监 理 通 知 单

工程名称：浩德武鸣区宁武镇 50MWp 农业光伏电站项目

编号：JXM7-004

事由：关于电缆安全相关事宜

电缆随意放置

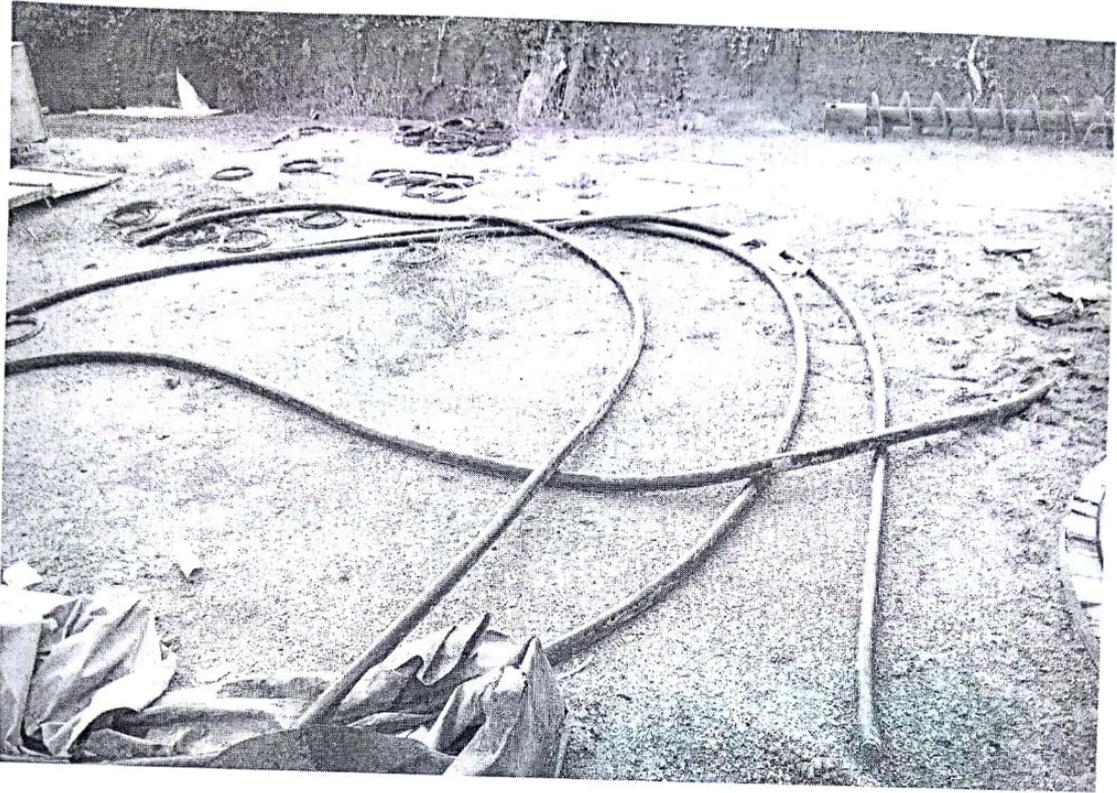
在项目部门口存放的电缆，部分截断后，未对电缆头采取任何保护措施，任其放置，部分内部铠甲已出现生锈；由于现场暴雨天较多，且施工现场都为黄泥土，雨天过后，飞溅的泥土和雨水对电缆头造成污染，致使内部受到潮湿、电缆铠甲生锈等现象；对现场施工质量及安全造成极大的隐患。现要求你项目部在 3 日之内必须将现场散落的电缆统一归置，同时对电缆头做好防护措施，并存放在干燥处。确保材料安全。

电缆头未做保护

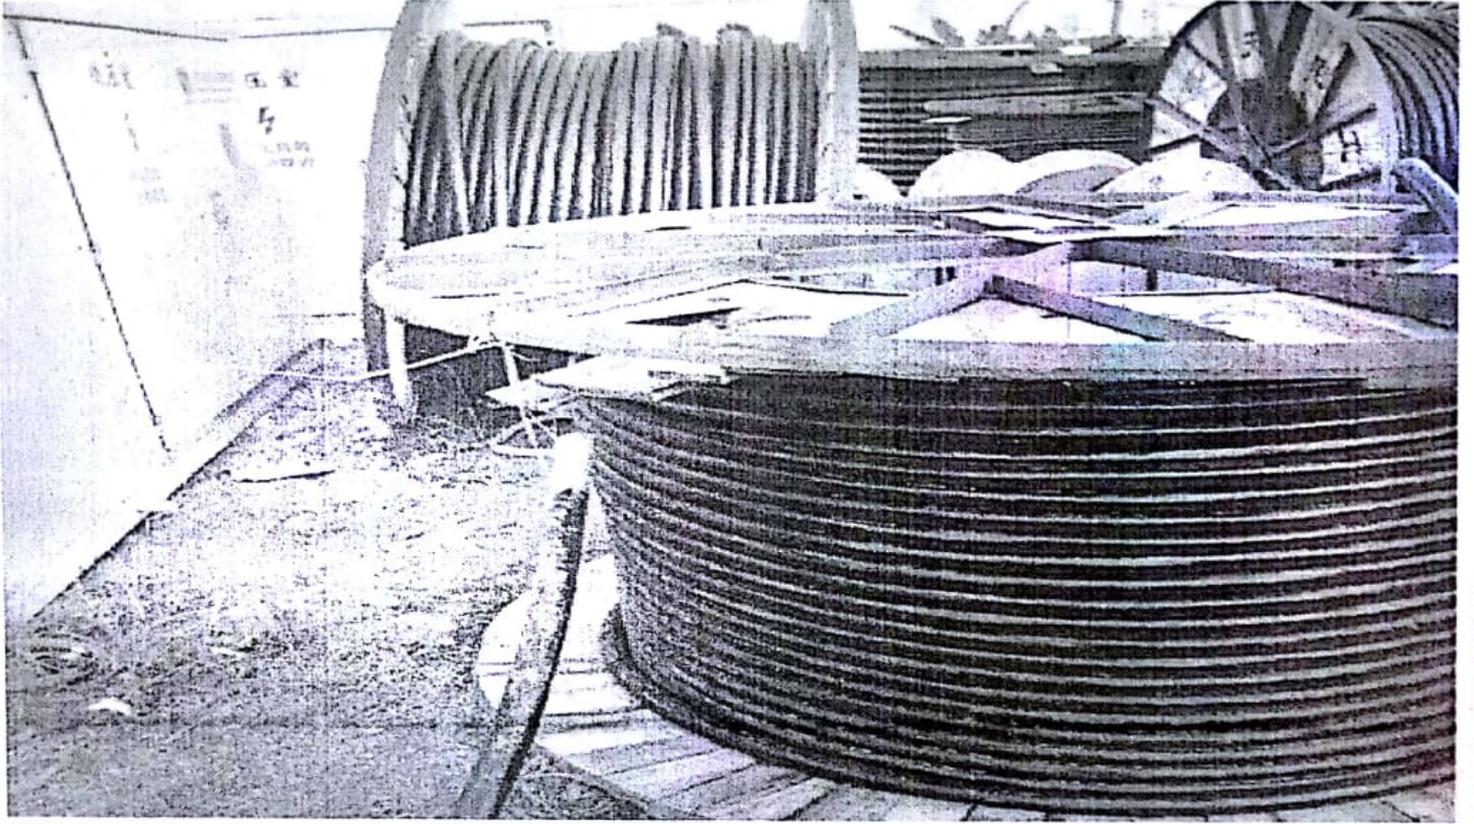
我方接到编号为 JXM7-004 的监理工程师通知后，已按要求完成了 现场电缆头包裹 工作，现报上，请予以复查。

符合通知单整改要求
